改善箇所説明図

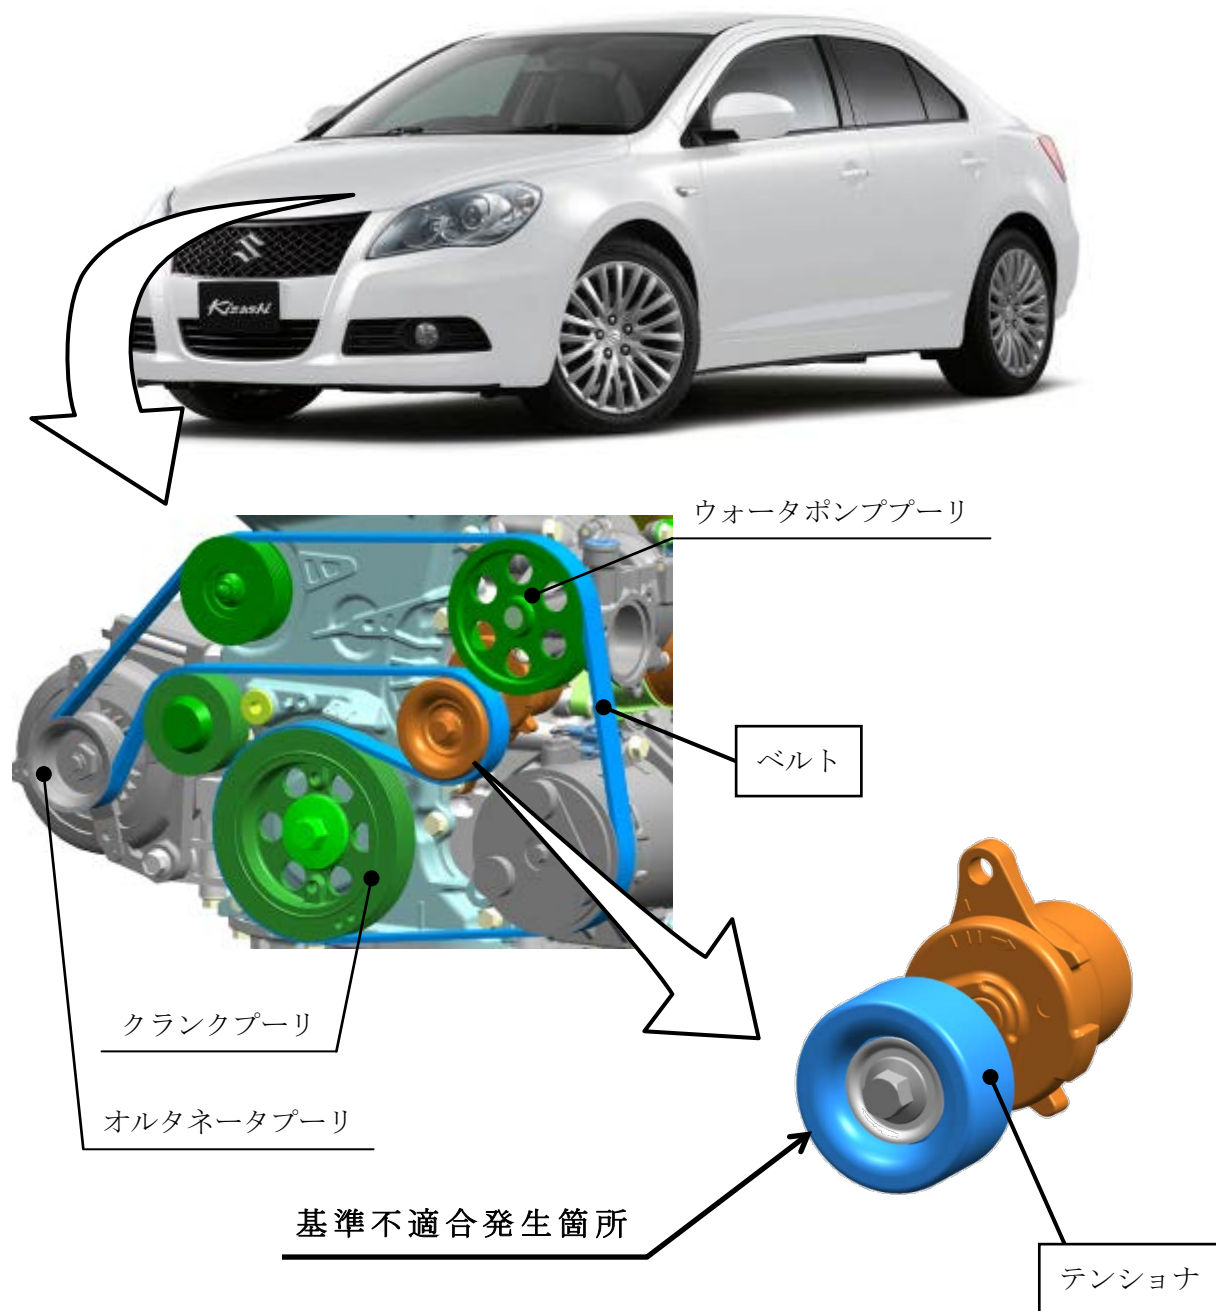
エンジン補機駆動用ベルトのテンショナの構造が不適切なため、ベルトの張力でテンショナのプーリが傾くことがある。そのため、エンジン稼働中にベルトが横滑りを起こし、ベルトが外れ、オルタネータやウォーターポンプが停止して警告灯が点灯し、最悪の場合、エンジンが停止して再始動できなくなるおそれがある。

全車両、エンジン補機駆動用ベルト及びテンショナを対策品と交換する。

識別：ID プレートに黄色のシールを貼付する。
